**Nota van beantwoording zienswijze en
vooroverlegreacties
ontwerpwijzigingsplan
‘Hogeveenseweg 47 te Nootdorp’**

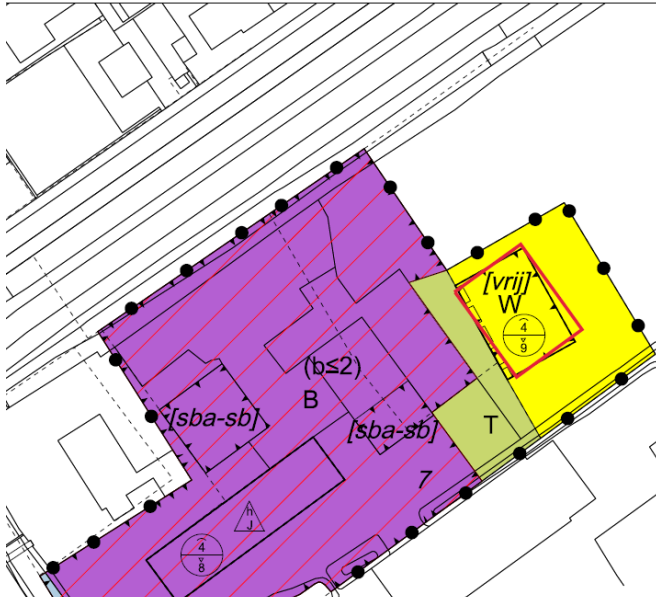
Hooiberg	170 m ²	0 m ²	Werktuigloods	225 m ²	150 m ²	Stal	310 m ²	310 m ²	Woning		195 m ²	Parkeren		25 m ²	Te verwijderen (aanname)		-70 m ²	Terras/looppad (aanname)		70 m ²	Totaal:	705 m²	680 m²	
Hooiberg	170 m ²	0 m ²																									
Werktuigloods	225 m ²	150 m ²																									
Stal	310 m ²	310 m ²																									
Woning		195 m ²																									
Parkeren		25 m ²																									
Te verwijderen (aanname)		-70 m ²																									
Terras/looppad (aanname)		70 m ²																									
Totaal:	705 m²	680 m²																									
40 e.v.	Paragraaf 6.2, <i>Maatschappelijke uitvoerbaarheid</i>	De paragraaf die ziet op de maatschappelijke uitvoerbaarheid wordt aangevuld. Tevens wordt deze nota van beantwoording als bijlage bij de toelichting toegevoegd.	Ambtshalve wijziging																								
	Bijlage 2 Archeologische onderzoek	Abusievelijk is een concept van het archeologisch onderzoek opgenomen bij het ontwerpwijzigingsplan. De definitieve versie wordt alsnog toegevoegd.	Ambtshalve wijziging																								
	Bijlage 4 Watersleutel	Komt te vervallen	Zienswijze 1																								
Regels																											
	Begrippen toevoegen	Voor de volledigheid worden de volgende begrippen opgenomen: afhankelijke woonruimte, Bevi-inrichting, bouwvlak, dakkapel, horecabedrijf, maatschappelijke voorzieningen, onderkomen, overig bouwwerk, verbeelding en wonen.	Ambtshalve wijziging																								
	Parkeren	Het toestaan van parkeren wordt opgenomen in de bestemming ‘Tuin’ en ‘Wonen’ zodat bij de eigen woning geparkeerd kan worden.	Ambtshalve wijziging																								
	Artikel 4, <i>Tuin</i>	In de regels wordt opgenomen dat ten minste 30% van het perceeloppervlak buiten het bouwvlak, binnen de bestemmingen ‘Tuin’ en ‘Wonen’ gezamenlijk onverhard dient te blijven.	Zienswijze 1																								
	Artikel 6, <i>Wonen</i>	De bestemming ‘Wonen’ wordt zo veel mogelijk overgenomen vanuit het bestemmingsplan ‘s-Gravenhout, Geerweg en omgeving’.	Ambtshalve wijziging																								
	Artikel 6, <i>Wonen</i>	In de regels wordt opgenomen dat ten minste 30% van het perceeloppervlak buiten het bouwvlak, binnen de bestemmingen ‘Tuin’ en ‘Wonen’ gezamenlijk onverhard dient te blijven.	Zienswijze 1																								
Verbeelding																											
	Tuin	De bestemming ‘Tuin’ dient 1 meter achter de gevellijn te worden opgenomen.	Ambtshalve wijziging																								
	Bouwvlak	Op verzoek van de aanvrager wordt het bouwvlak iets gedraaid overeenkomstig onderstaande afbeelding	Ambtshalve wijziging
